## 改善箇所説明図

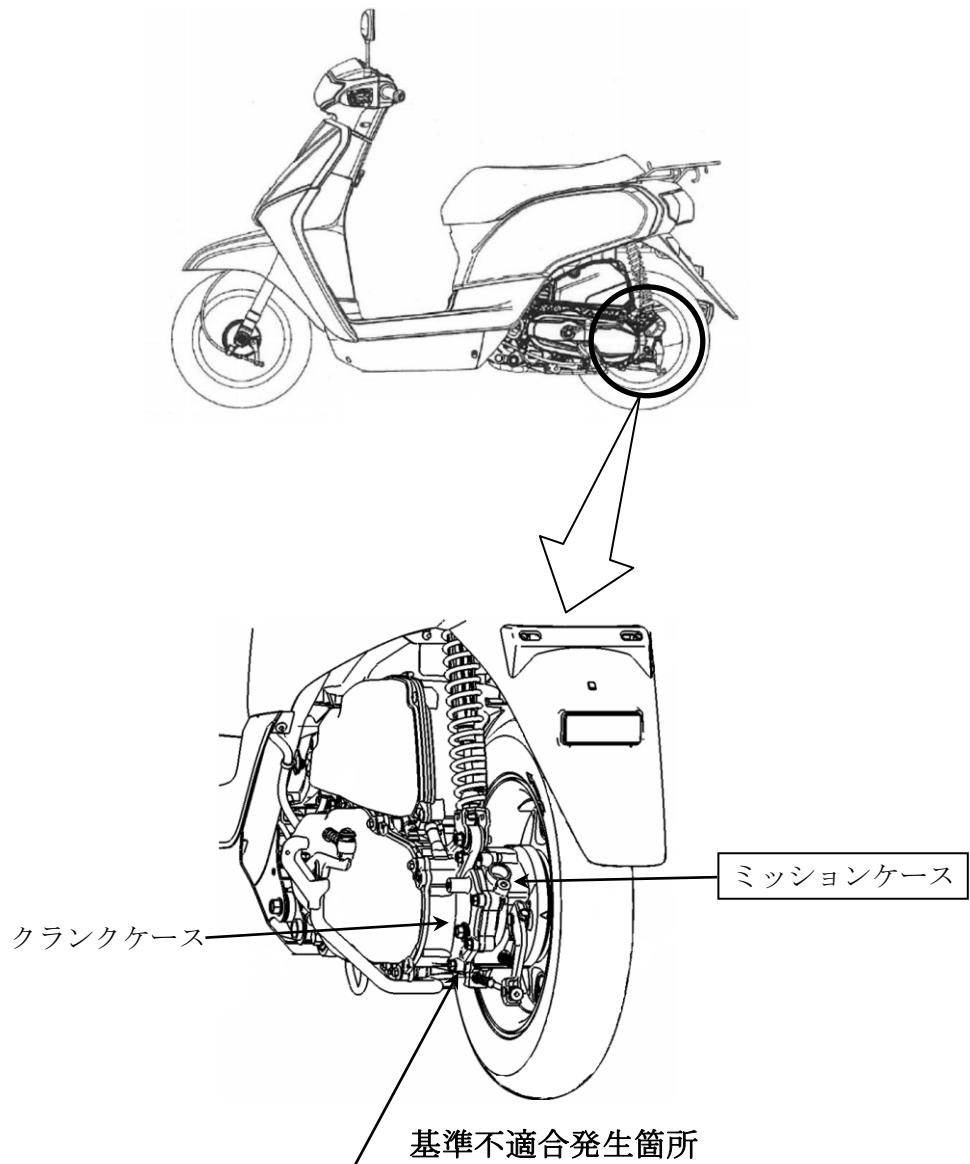
原動機において、クランクケースとミッショナーケースの製造工程での管理方法が不適切なため、当該ケースの合わせ面の密着性が不足し、ミッショナーオイルが漏れることがある。そのため、オイルの潤滑不良で異音が発生し、そのまま使用を続けるとケース内のベアリングが破損して、最悪の場合、走行中に後輪がロックし、転倒するおそれがある。

全車両、ミッショナーオイル量を測定し、基準未満の場合はミッショナーケースを良品に交換とともに、ベアリング等を新品に交換する。基準以上の場合はケースの合わせ面を清掃し、ガスケットを塗布して再組付けを行う。

識別：車台番号打刻部付近に白色の識別ラベルを貼付する。
